OGGETTO: osservazioni ed opposizione al progetto di riattivazione della centrale idroelettrica 'Vecchia Officina' sul fiume Giovenco in località Selva di S. Antonio nei comuni di Pescina (AQ) e Ortona dei Marsi (AQ) proposto dalla società Wind Turbines Engineering srl di Pescina

Osservazioni sul fiume Giovenco: analisi qualitativa delle acque e valutazione della relazione idrologica presente nello studio di impatto ambientale per la riattivazione dell'Impianto Vecchia Officina di Pescina

Cartografia dei nodi in cui è stata suddivisa la rete idrologica sul fiume Giovenco

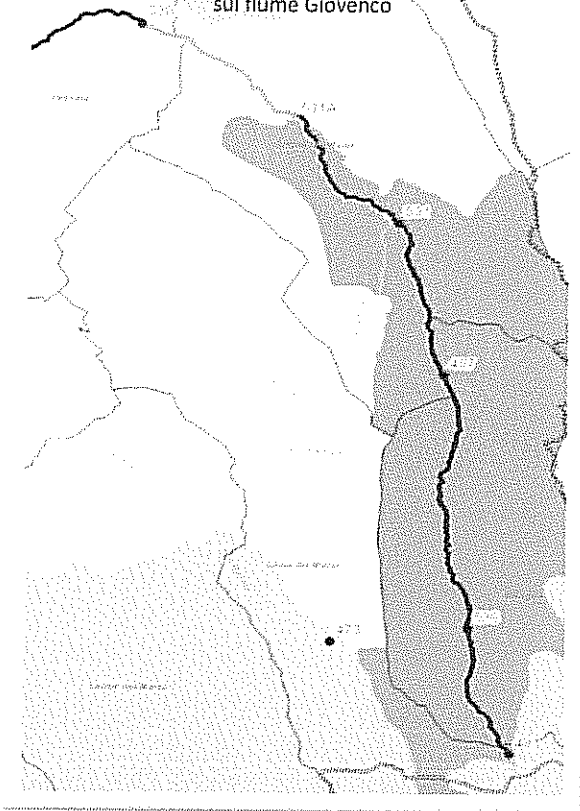
Innanzitutto occorre precisare che l'opera di captazione e rilascio avviene tra i nodi della rete idrologica 531A (confine con il P. N. N. d'Abruzzo Lazio e Molise) e 530 come descritto nelle schede dello *Studio delle aree di destinazione alla produzione di energia elettrica (vers. Dicembre 2008)*. Ma nel *Piano di Tutela Acque*² il nodo 531A non è ancora presente. Quindi considereremo il tratto tra i nodi 531 e 530.

Grafico 1

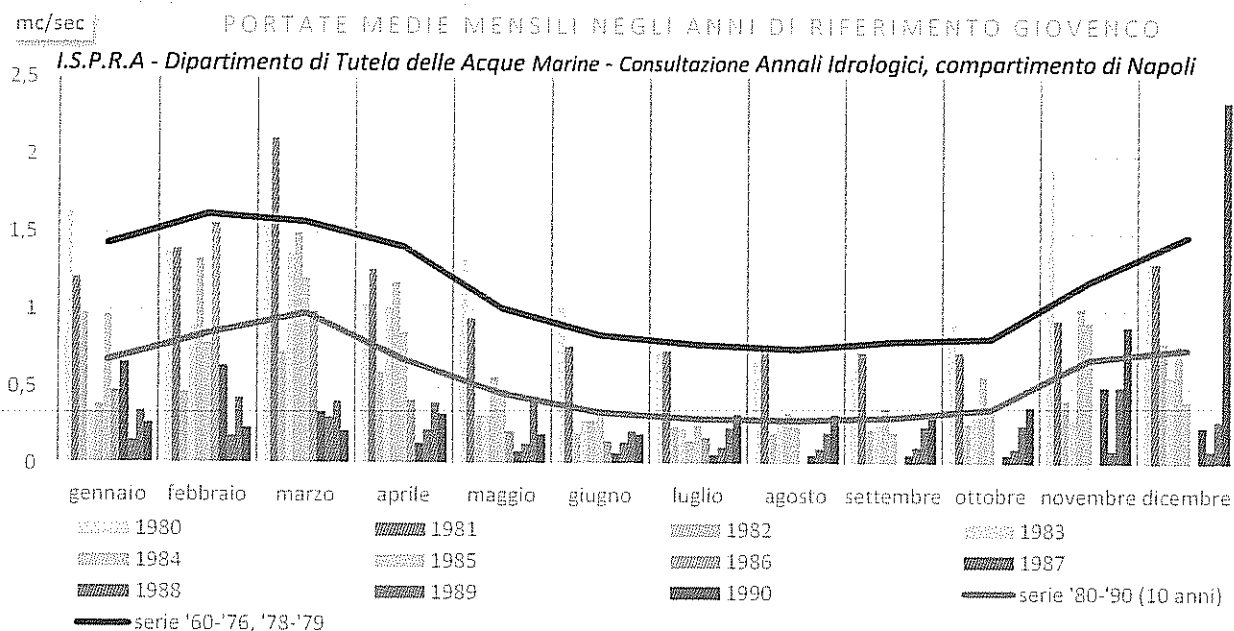
Se da un lato dati così vecchi non dovrebbero essere esaminati né per il calcolo del DMV né per le portate utilizzabili, non si esclude che una loro analisi approfondita sia di aiuto per capire l'evoluzione del fiume Giovenco dagli inizi degli anni '60, quando la stazione idrometrica iniziò le rilevazioni.

Grafico 3

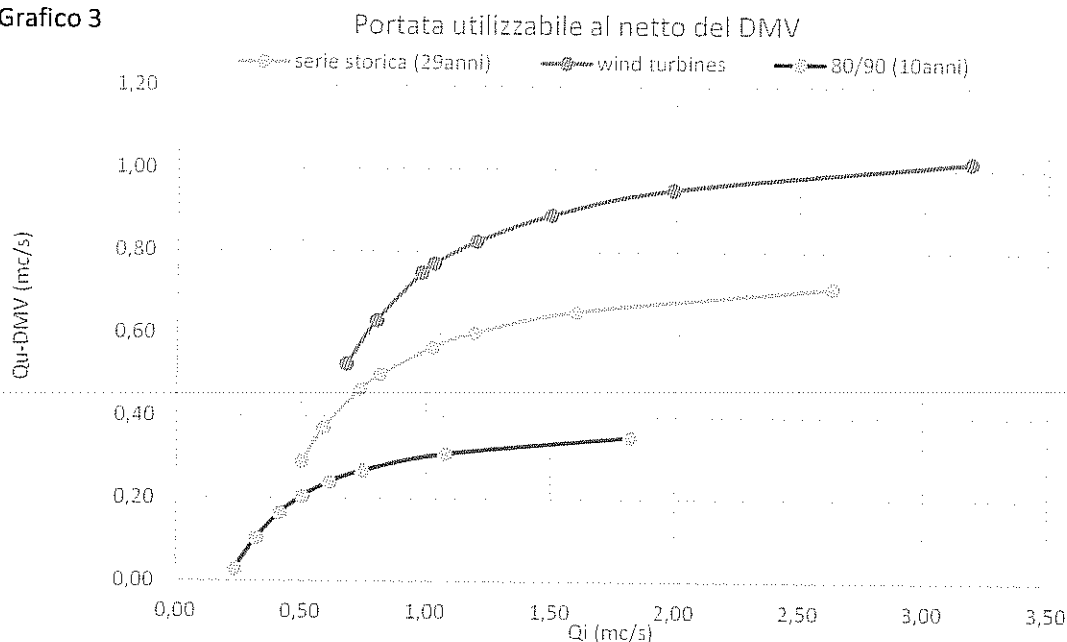
Nel grafico 3 si evince palesemente la stima sovradimensionata della curva arancione appartenete alla società Wind Turbines.

Il dato che dovrebbe farci riflettere maggiormente prima di studiare un progetto di captazione ad uso idroelettrico sul torrente Giovenco, è il confronto con i dati allarmanti del decennio '80/'90 sia in tabella che nel grafico 3 (curva verde): i dati degli annali idrologici ci mostrano il periodo di magra a cui è andato incontro questo torrente. E' un dato di fatto che va valutato e non 'cancellato' nelle stime di produzione di energia elettrica utile. Infatti come scritto nella *Relazione illustrativa*: "quando il corso d'acqua è in magra e la portata scende al di sotto del valore minimo di deflusso costituito dalla SOMMA del deflusso minimo vitale e della portata minima turbinabile (in funzione della tipologia di turbina), la derivazione si arresta e con essa la produzione di energia"
